Věc: Veřejná zakázka:

„MENDELU – Stavební úpravy objektu D“

Vysvětlení zadávací dokumentace č. 9

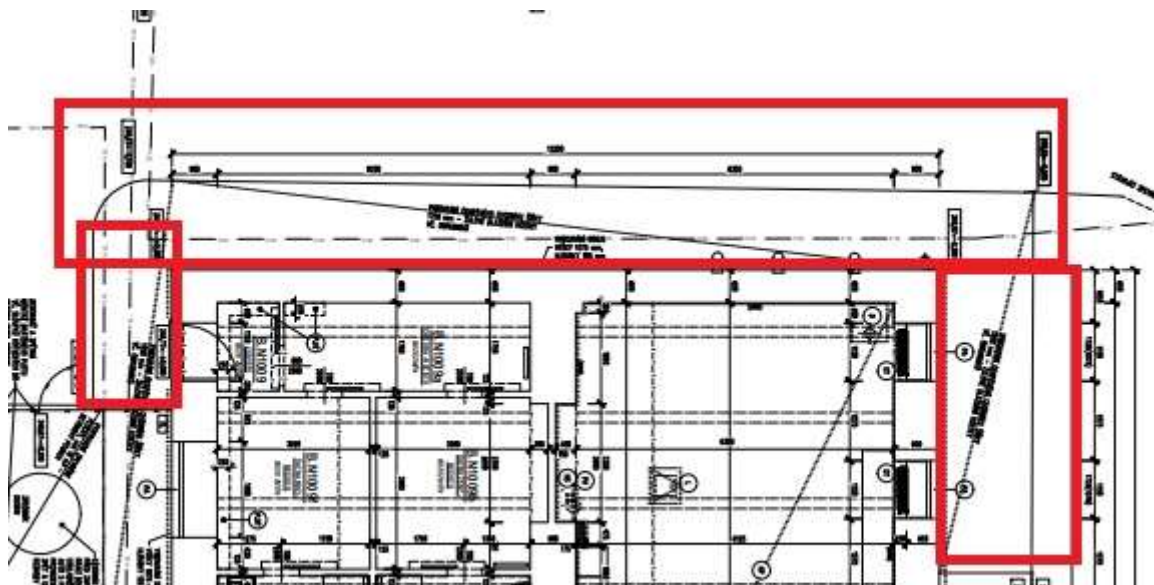
Ve výkazu výměr jsou položky:

464	965_07.2	Demontáž vnějších výplní otvorů vč. rámců, parapetů, zárubní, - odvoz a likvidace	m2	34,16625	
444	776511820RT1	Odstranění povlakových podlah z nášlapné plochy lepených, s podložkou, z ploch přes 20 m2	m2	91,40000

445	776511820RT2	Odstranění povlakových podlah z nášlapné plochy lepených, s podložkou, z ploch přes 10 do 20 m ²	m ²	106,80000	
446	776511820RT3	Odstranění povlakových podlah z nášlapné plochy lepených, s podložkou, z ploch do 10 m ²	m ²	44,67750	
447	766812840RL	Demontáž kuchyňských linek vč. dřezu a horních skříněk	m	38,45000

Tyto položky mají být demontovány. Ve výkazu výměr jsem ale nenašel položky - poplatek za skládku pro plastové hmoty, pro dřeva či plast (okna). Za tyto odpady se platí na skládkách poplatky v nemalé výši. Budou tedy doplněny položky pro ocenění poplatku za uložení na skládku tyto položky ?

Zadavatel sděluje, že položky nebudou doplněny, dodavatel do položky 979990107RXX uvede zprůměrovanou jednotkovou cenu za 1t likvidaci různých typů odpadu.

V projektové dokumentaci nového stavu po rekonstrukci je výkres D.1.1-14 – Nový stav.

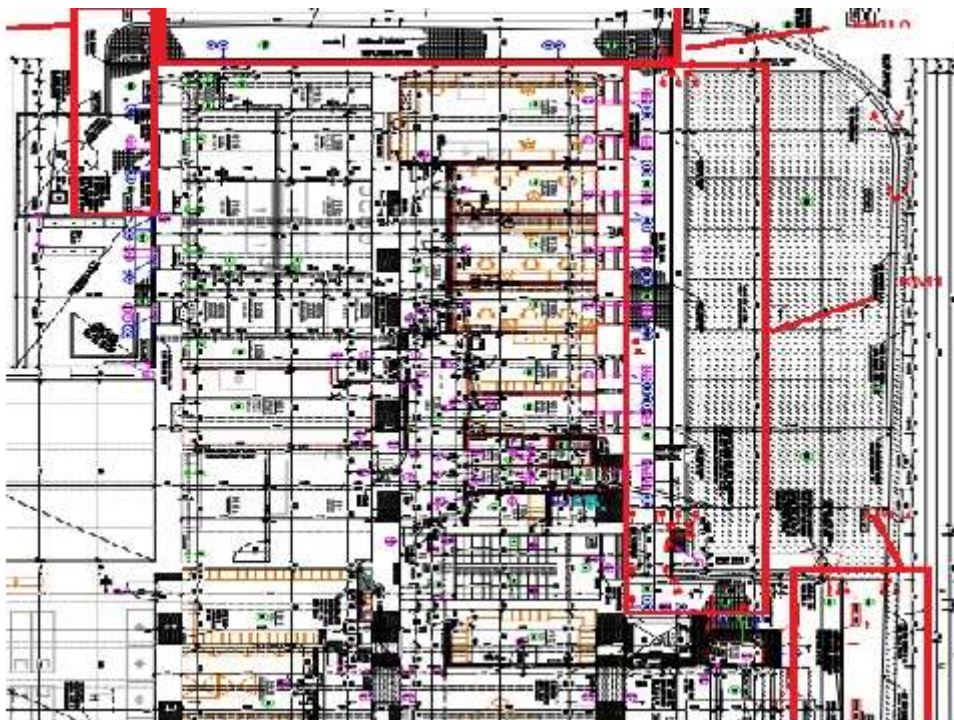
Procházel jsem projektovou dokumentaci a výkaz výměr. V projektové dokumentaci je výkres D1.1.06 – Půdorys 1. NP – bourací práce. Zde je zaznačeno, že chodník podél stávající budovy je z dlažebních kostek a má být odstraněn. Plochy jsou označeny jako KM 1, KM 1A. Viz přiložený výkres :

Zde jsou zaznačeny nové plochy pro dlažbu, kdy se má použít dlažební kostky odstraněné + nové. Plochy jsou označeny jako KM1, KM1A, KM 2. Viz výkres:

V položce č. 1 – není započítáno odstranění dlažby z plochy KM 1 – bude doplněno ?

V položce č. 226 – Kladení dlažby - je uvažováno s plochou KM1, KM1A. Bude doplněna plocha KM 2 ?

V položce č. 234 - Kostky dlažební - je uvažováno s plochou KM, KM1A. Bude doplněna plocha KM 2 ?

- i. *V položce č. 1 – není započítáno odstranění dlažby z plochy KM 1 – bude doplněno ?*
Bylo doplněno do položky 113106221R00, 113107418R00.
- ii. *V položkách č. 224 a 225 – je započítáno podkladní lože pod kostky - plochy KM1, KM1A a KM 2 – v pořádku*
V položce č. 226 – Kladení dlažby - je uvažováno s plochou KM1, KM1A. Bude doplněna plocha KM 2 ?
Bylo doplněno do položky 591211111R00
- iii. *V položce č. 234 - Kostky dlažební - je uvažováno s plochou KM, KM1A. Bude doplněna plocha KM 2 ?*
Bylo doplněno do položky 58380120.AR
